Opinia Nr 008701

Opisów przeprowadzonych oględzin - ekspertyzy urządzeń grzewczo-kominowych

w budynku przy ul. Wyszyskiego nr 40/4 w Wałbrzychu
dotycząca urządzeń grzewczo-kominowych używanych przez Wspólnotę Mieszkaniową
w administracji B.O.U. Szczawno

SKŁC ORIENTACYJNY

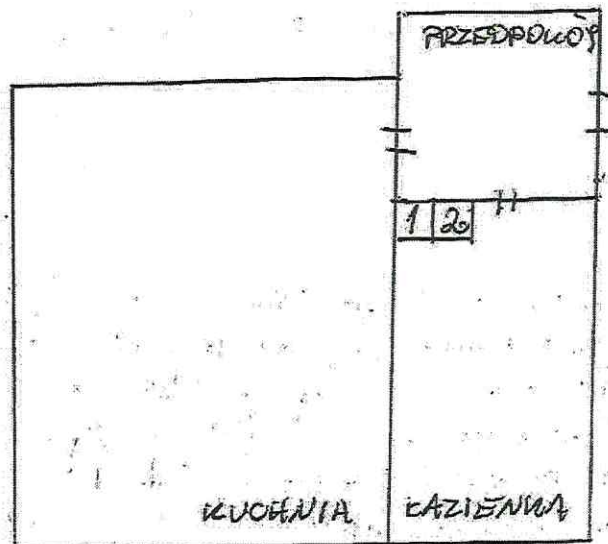
Wentylacje wpiętasze kuchni i łazienki w H-4 podłączone nieprawidłowo do jednego przewodu nr 2. Przewód ten jest niedrożny i należy go odizolować od strony klatki w łazience H-4. Po odizolowaniu wentylacja wywiewowa kuchni będzie prawidłowa w przewodzie nr 2 a wentylacja łazienki wykazać wg obowiązujących przepisów. W przypadku gdyby próba odizolowania się nie powiodła to także wentylacje wpiętasze kuchni wykazać wg obowiązujących przepisów.

PRZEWÓD NR. 2 SCHODZI OK. 4,5 mb.
LICZĄC OD WYŁOTU PRZEWODU.
